WIM-EM.7211.18.2018.DSZ

Dotyczy: wydania opinii do projektu drogowego dla przebudowy chodnika i trasy rowerowej na Bulwarze Słonecznym we Wrocławiu wraz z małą architekturą.

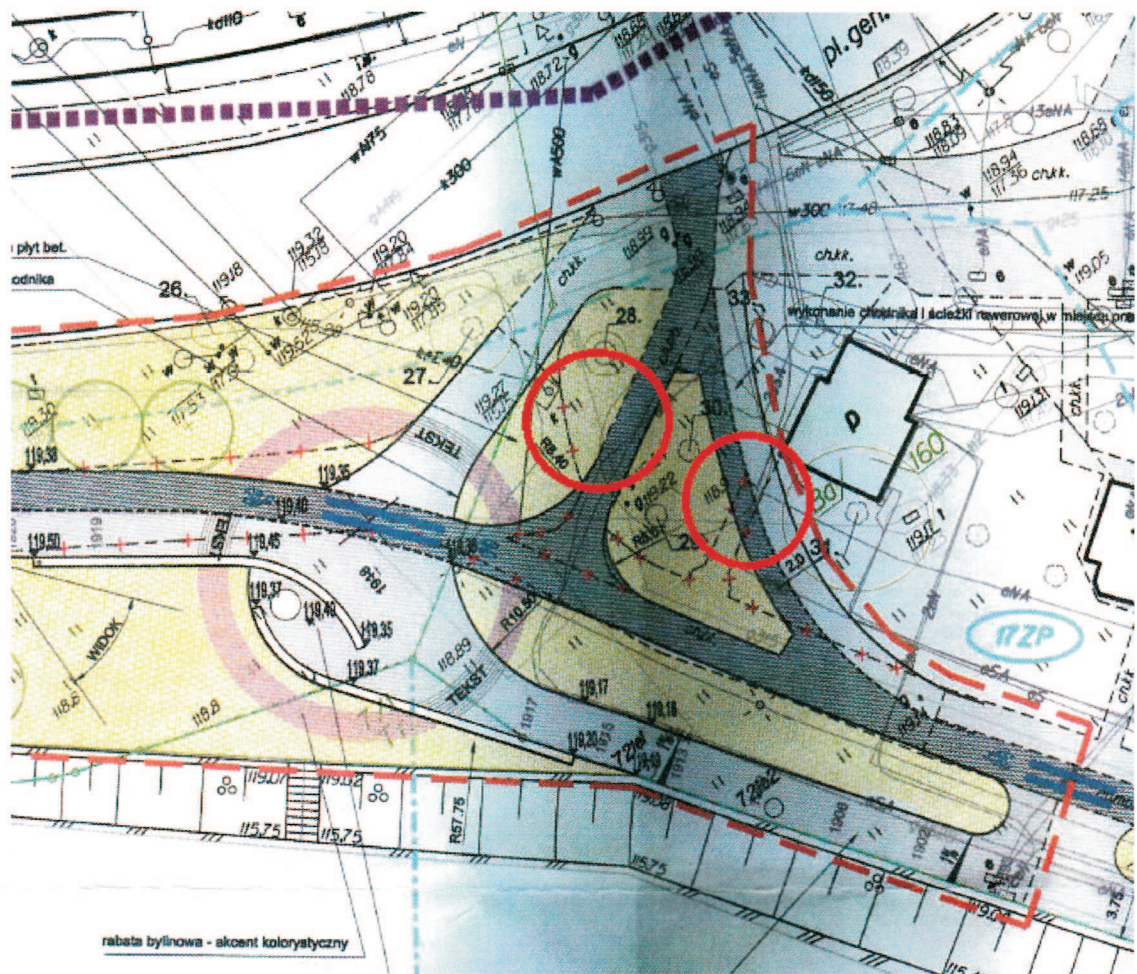
1. Drogę dla rowerów na całej długości zaprojektować o szerokości 3,0m.
2. Zwiększyć promień łuku co najmniej do R-6,0m we wskazanym miejscu oraz nie projektować zaznaczonego przejścia dla pieszych.

3. Piktogramy P-23 projektować tylko na początku drogi dla rowerów (czyli w rejonie przejazdów dla rowerzystów przez ul. Drobnera i od strony mostów Młyńskich) parami jako dwa piktogramy oddalone od siebie o 3,0m w odbiciu lustrzanym i w przesunięciu osiowym względem siebie.

4. Wskazane relacje zaprojektować jako dwukierunkowe o szerokości 3,0m.

5. Nawierzchnię asfaltową drogi dla rowerów należy doprowadzić do krawędzi płyty torowiska (usuwając pięć rzędów kostki).
